**Verslag huishoudelijke elektrische installatie op laagspanning en zeer lage spanning****Algemeen:**

Referentie: 011-20260317-03	Datum controle: 17/03/2026
Keurder: 011

Eigenaar:	Onbekend	EAN-code:	Onbekend
Adres installatie:	Bist 21 bus 10, 2610 - Wilrijk	Nummer teller(s):	41641994
		Distributienetbeheerder installatie:	Fluvius
Datum uitvoering installatie:			
☒ Vóór 01/10/1981			
☐ Tussen 01/10/1981 en 01/06/2020			
☐ Vanaf 01/06/2020			
Type:	☒ Wooneenheid ☐ Niet-huishoudelijk ☐ PV ☐ Batterij ☐ Laadpaal

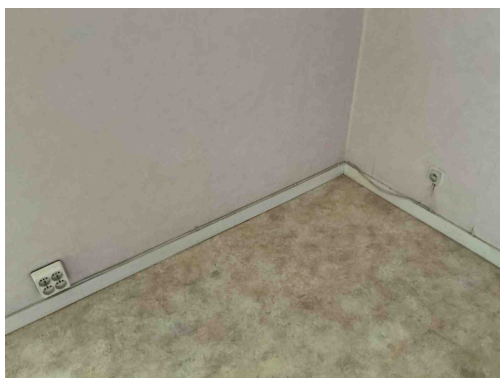
B17 - De voedingsspanning is niet op elk bord vermeld (Boek 1: 3.1.3.3).

Opmerking: Oa bord 1

B29 - Het elektrisch verdeelbord in een huishoudelijke ruimte is niet voorzien van een deur (Boek1: 5.3.5.1).

Opmerking: Oa bord 1

Schroefzekeringen zijn niet toegestaan in een huishoudelijke installatie

Opmerking: Oa bord 1

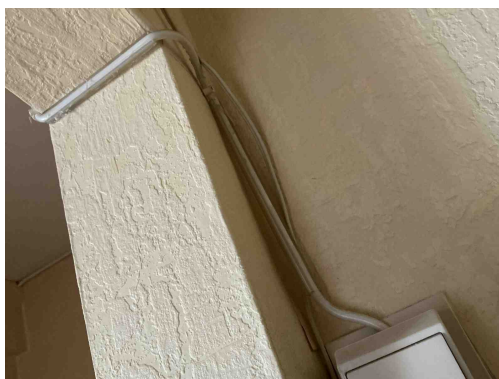
C38 - Het gebruikte kabeltype (snoerkabel) voldoet niet aan de specificaties die van toepassing zijn op voedingsleidingen voor vaste installatie (Boek 1: 1.4.2.1, 5.2.6.2).

Opmerking: Oa boven bord 1, slaapkamer

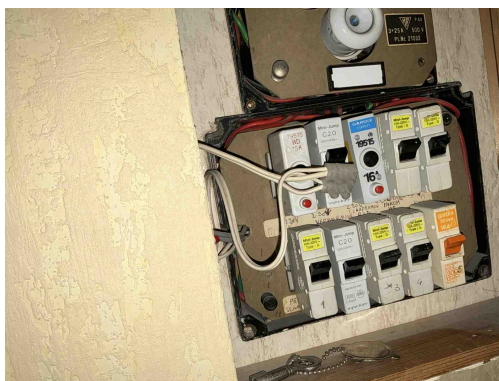
C38 - Het gebruikte kabeltype (snoerkabel) voldoet niet aan de specificaties die van toepassing zijn op voedingsleidingen voor vaste installatie (Boek 1: 1.4.2.1, 5.2.6.2).

Opmerking: Oa boven bord 1, slaapkamer

C38 - Het gebruikte kabeltype (snoerkabel) voldoet niet aan de specificaties die van toepassing zijn op voedingsleidingen voor vaste installatie (Boek 1: 1.4.2.1, 5.2.6.2).

Opmerking: Oa boven bord 1, slaapkamer

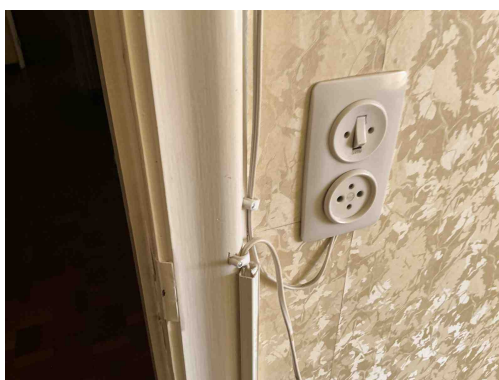
C27 - Het gebruik van geleiders van het type VTLMb (côte-à-côte) is niet toegestaan (Boek 1: 1.4.2.1).
Opmerking: Oa boven bord 1, aan bord 1, hal ,

C35 - Er zijn doorverbindingen gemaakt met lusterklemmen; er kon niet aangetoond worden dat deze klemmen geschikt zijn voor de aanwezige spanning, stroom en draadsectie en dat ze "CE" zijn (Boek 1: 1.4.2.1.).
Opmerking: Oa aan bord 1, keuken

C26 - De verbindingen zijn niet gebeurd in borden, in aftakdozen, aan de klemmen van contactdozen, schakelaars of in de verlichtingstoestellen (Boek 1: 5.2.6.1).
Opmerking: Oa aan bord 1, keuken

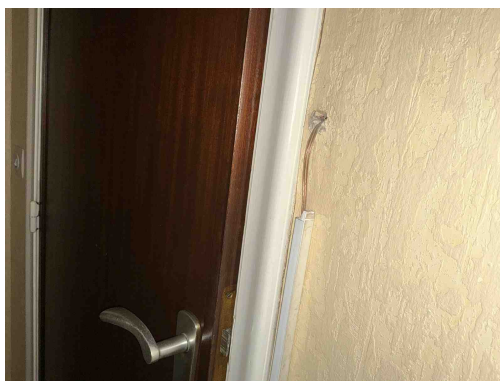
C27 - Het gebruik van geleiders van het type VTLMb (côte-à-côte) is niet toegestaan (Boek 1: 1.4.2.1).
Opmerking: Oa boven bord 1, aan bord 1, hal ,

T11 - De contactdozen waarvan de toegekende stroomsterkte maximaal 16A en de toegekende spanning maximaal 250V bedraagt en niet bedoeld zijn voor de voeding van een of meerdere verbruikstoestellen voor een specifiek doel en niet geplaatst zijn in of op schakel- en verdeelborden, beschikken niet of IPXX-D (incl. gemeenschappelijke delen residentieel geheel) (Boek 1: 4.2.2.3/5.3.5.2).
Opmerking: Oa hal, keuken, slaapkamer,...

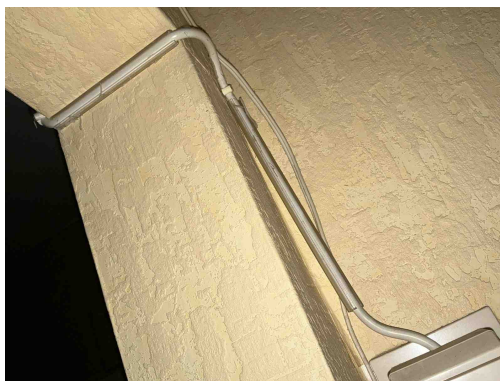
C27 - Het gebruik van geleiders van het type VTLMB (côte-à-côte) is niet toegestaan (Boek 1: 1.4.2.1).
Opmerking: Oa boven bord 1, aan bord 1, hal ,

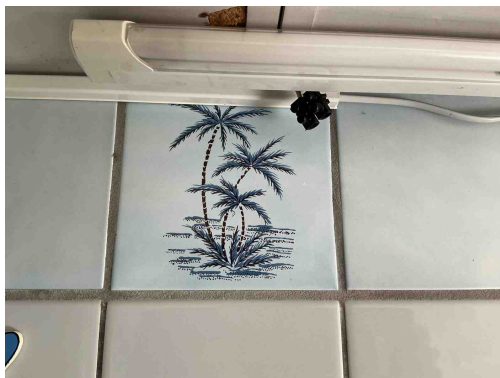
C27 - Het gebruik van geleiders van het type VTLMB (côte-à-côte) is niet toegestaan (Boek 1: 1.4.2.1).
Opmerking: Oa boven bord 1, aan bord 1, hal ,

C35 - Er zijn doorverbindingen gemaakt met lusterklemmen; er kon niet aangetoond worden dat deze klemmen geschikt zijn voor de aanwezige spanning, stroom en draadsectie en dat ze "CE" zijn (Boek 1: 1.4.2.1.).

Opmerking: Oa aan bord 1, keuken

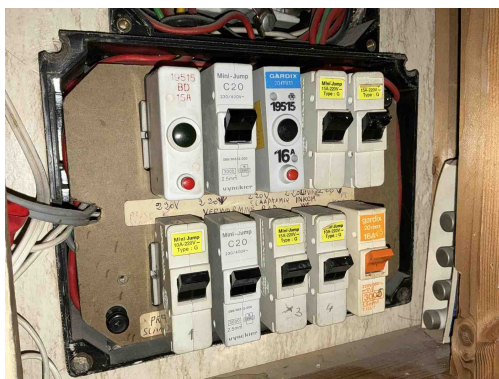
C26 - De verbindingen zijn niet gebeurd in borden, in aftakdozen, aan de klemmen van contactdozen, schakelaars of in de verlichtingstoestellen (Boek 1: 5.2.6.1).

Opmerking: Oa aan bord 1, keuken

D08 - De nodige markeringen op de beveiligingstoestellen ontbreken of zijn onleesbaar (Boek 1: 5.3.5.5).
Opmerking: Oa bord 2 curves, kortsluivermogen

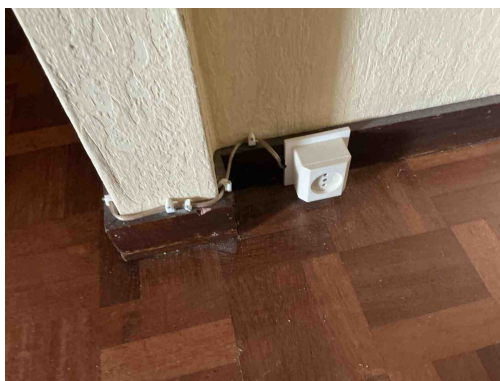
A20 - Er bevindt zich een contactdoos zonder beschermingsgeleider in de elektrische installatie. Deze is niet geplaatst achter een differentieelstroombeschermingsinrichting met grote (max. 30mA) of zeer grote (max. 10mA) gevoeligheid.
Opmerking: Oa hal, woonkamer. Slaapkamers, ...

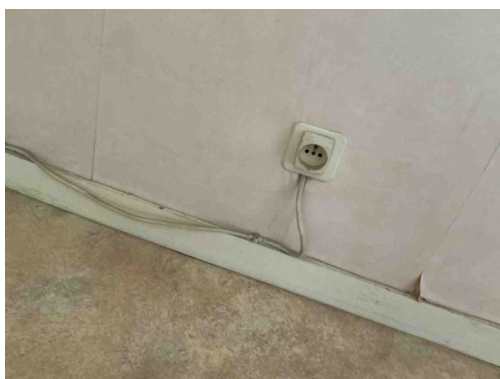
A20 - Er bevindt zich een contactdoos zonder beschermingsgeleider in de elektrische installatie. Deze is niet geplaatst achter een differentieelstroombeschermingsinrichting met grote (max. 30mA) of zeer grote (max. 10mA) gevoeligheid.

Opmerking: Oa hal, woonkamer. Slaapkamers, ...

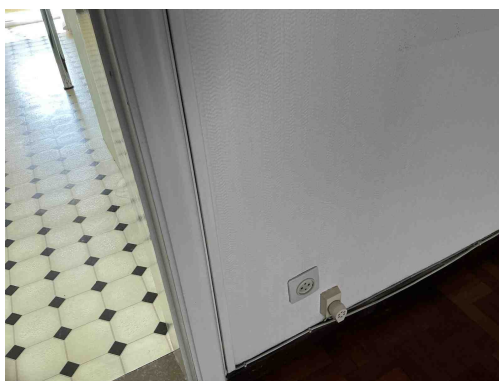
A20 - Er bevindt zich een contactdoos zonder beschermingsgeleider in de elektrische installatie. Deze is niet geplaatst achter een differentieelstroombeschermingsinrichting met grote (max. 30mA) of zeer grote (max. 10mA) gevoeligheid.

Opmerking: Oa hal, woonkamer. Slaapkamers, ...

A20 - Er bevindt zich een contactdoos zonder beschermingsgeleider in de elektrische installatie. Deze is niet geplaatst achter een differentieelstroombeschermingsinrichting met grote (max. 30mA) of zeer grote (max. 10mA) gevoeligheid.

Opmerking: Oa hal, woonkamer. Slaapkamers, ...

T11 - De contactdozen waarvan de toegekende stroomsterkte maximaal 16A en de toegekende spanning maximaal 250V bedraagt en niet bedoeld zijn voor de voeding van een of meerdere verbruikstoestellen voor een specifiek doel en niet geplaatst zijn in of op schakel- en verdeelborden, beschikken niet of IPXX-D (incl. gemeenschappelijke delen residentieel geheel) (Boek 1: 4.2.2.3/5.3.5.2).

Opmerking: Oa hal, keuken, slaapkamer,...

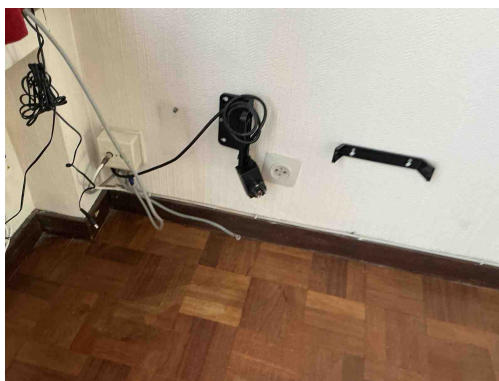
A20 - Er bevindt zich een contactdoos zonder beschermingsgeleider in de elektrische installatie. Deze is niet geplaatst achter een differentieelstroombeschermingsinrichting met grote (max. 30mA) of zeer grote (max. 10mA) gevoeligheid.

Opmerking: Oa hal, woonkamer. Slaapkamers, ...

T11 - De contactdozen waarvan de toegekende stroomsterkte maximaal 16A en de toegekende spanning maximaal 250V bedraagt en niet bedoeld zijn voor de voeding van een of meerdere verbruikstoestellen voor een specifiek doel en niet geplaatst zijn in of op schakel- en verdeelborden, beschikken niet of IPXX-D (incl. gemeenschappelijke delen residentieel geheel) (Boek 1: 4.2.2.3/5.3.5.2).

Opmerking: Oa hal, keuken, slaapkamer,...

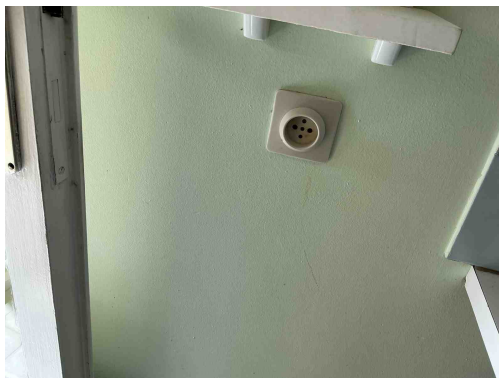
A20 - Er bevindt zich een contactdoos zonder beschermingsgeleider in de elektrische installatie. Deze is niet geplaatst achter een differentieelstroombeschermingsinrichting met grote (max. 30mA) of zeer grote (max. 10mA) gevoeligheid.

Opmerking: Oa hal, woonkamer. Slaapkamers, ...

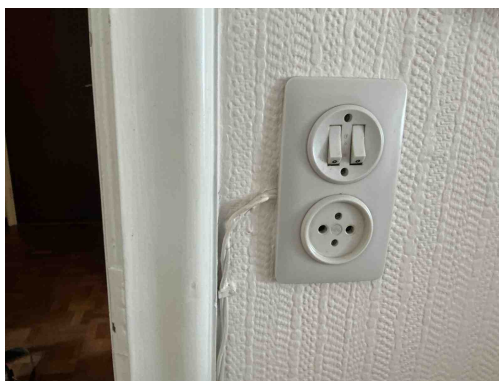
A20 - Er bevindt zich een contactdoos zonder beschermingsgeleider in de elektrische installatie. Deze is niet geplaatst achter een differentieelstroombeschermingsinrichting met grote (max. 30mA) of zeer grote (max. 10mA) gevoeligheid.

Opmerking: Oa hal, woonkamer. Slaapkamers, ...

T11 - De contactdozen waarvan de toegekende stroomsterkte maximaal 16A en de toegekende spanning maximaal 250V bedraagt en niet bedoeld zijn voor de voeding van een of meerdere verbruikstoestellen voor een specifiek doel en niet geplaatst zijn in of op schakel- en verdeelborden, beschikken niet of IPXX-D (incl. gemeenschappelijke delen residentieel geheel) (Boek 1: 4.2.2.3/5.3.5.2).

Opmerking: Oa hal, keuken, slaapkamer, ...

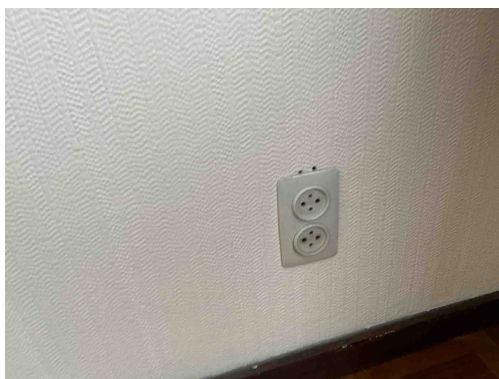
A20 - Er bevindt zich een contactdoos zonder beschermingsgeleider in de elektrische installatie. Deze is niet geplaatst achter een differentieelstroombeschermingsinrichting met grote (max. 30mA) of zeer grote (max. 10mA) gevoeligheid.

Opmerking: Oa hal, woonkamer. Slaapkamers, ...

T11 - De contactdozen waarvan de toegekende stroomsterkte maximaal 16A en de toegekende spanning maximaal 250V bedraagt en niet bedoeld zijn voor de voeding van een of meerdere verbruikstoestellen voor een specifiek doel en niet geplaatst zijn in of op schakel- en verdeelborden, beschikken niet of IPXX-D (incl. gemeenschappelijke delen residentieel geheel) (Boek 1: 4.2.2.3/5.3.5.2).

Opmerking: Oa hal, keuken, slaapkamer,...

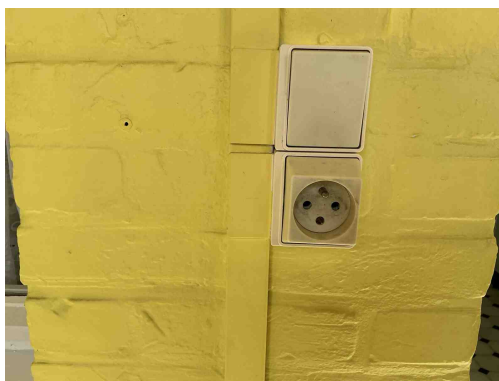
A20 - Er bevindt zich een contactdoos zonder beschermingsgeleider in de elektrische installatie. Deze is niet geplaatst achter een differentieelstroombeschermingsinrichting met grote (max. 30mA) of zeer grote (max. 10mA) gevoeligheid.

Opmerking: Oa hal, woonkamer. Slaapkamers, ...

A20 - Er bevindt zich een contactdoos zonder beschermingsgeleider in de elektrische installatie. Deze is niet geplaatst achter een differentieelstroombeschermingsinrichting met grote (max. 30mA) of zeer grote (max. 10mA) gevoeligheid.

Opmerking: Oa hal, woonkamer. Slaapkamers, ...

T11 - De contactdozen waarvan de toegekende stroomsterkte maximaal 16A en de toegekende spanning maximaal 250V bedraagt en niet bedoeld zijn voor de voeding van een of meerdere verbruikstoestellen voor een specifiek doel en niet geplaatst zijn in of op schakel- en verdeelborden, beschikken niet of IPXX-D (incl. gemeenschappelijke delen residentieel geheel) (Boek 1: 4.2.2.3/5.3.5.2).

Opmerking: Oa hal, keuken, slaapkamer,...

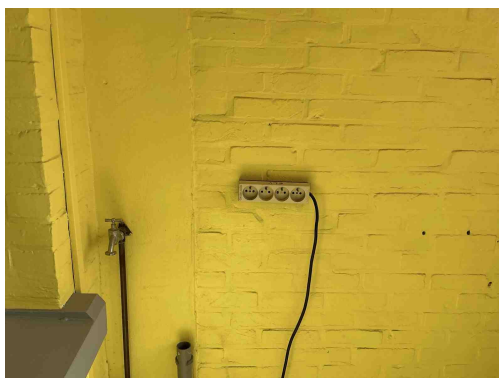
T11 - De contactdozen waarvan de toegekende stroomsterkte maximaal 16A en de toegekende spanning maximaal 250V bedraagt en niet bedoeld zijn voor de voeding van een of meerdere verbruikstoestellen voor een specifiek doel en niet geplaatst zijn in of op schakel- en verdeelborden, beschikken niet of IPXX-D (incl. gemeenschappelijke delen residentieel geheel) (Boek 1: 4.2.2.3/5.3.5.2).

Opmerking: Oa hal, keuken, slaapkamer,...

T11 - De contactdozen waarvan de toegekende stroomsterkte maximaal 16A en de toegekende spanning maximaal 250V bedraagt en niet bedoeld zijn voor de voeding van een of meerdere verbruikstoestellen voor een specifiek doel en niet geplaatst zijn in of op schakel- en verdeelborden, beschikken niet of IPXX-D (incl. gemeenschappelijke delen residentieel geheel) (Boek 1: 4.2.2.3/5.3.5.2).

Opmerking: Oa hal, keuken, slaapkamer,...

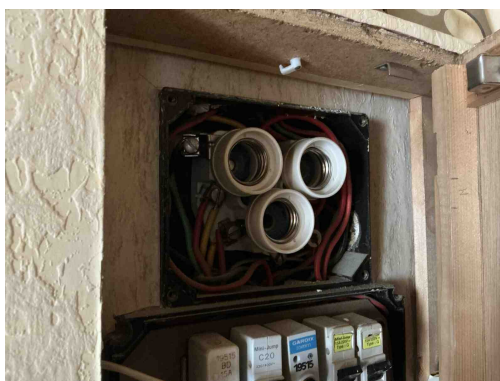
Elektrisch materieel niet geschikt voor toepassing

Opmerking: Oa keuken, veranda, slaapkamer, ...
